INFORME TÉCNICO:

Verificación estructural de los soportes para las manejadoras de aire acondicionado

Octubre, 2013.

1_ amures no simétricos y con 3 bulones:

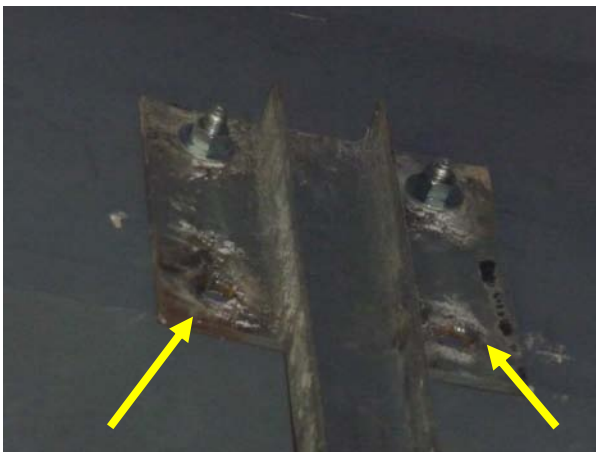
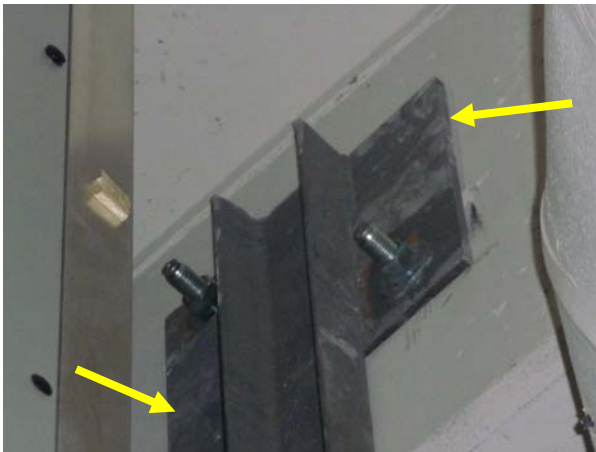
No obstante lo anterior, habiendo este técnico hecho una inspección en el lugar el día 27 de setiembre, y constatado ciertas irregularidades en la colocación de los elementos analizados, a saber:

A partir de dicha instancia, deben ser ajustados todos los soportes al proyecto presentado en planos por la firma, sustituyendo piezas que no se corresponden a lo proyectado, e incorporando las piezas o dispositivos faltantes. De este modo se garantizará la aplicación uniforme de las medidas de seguridad adoptadas para dicho proyecto, y que hemos verificado con resultado positivo.
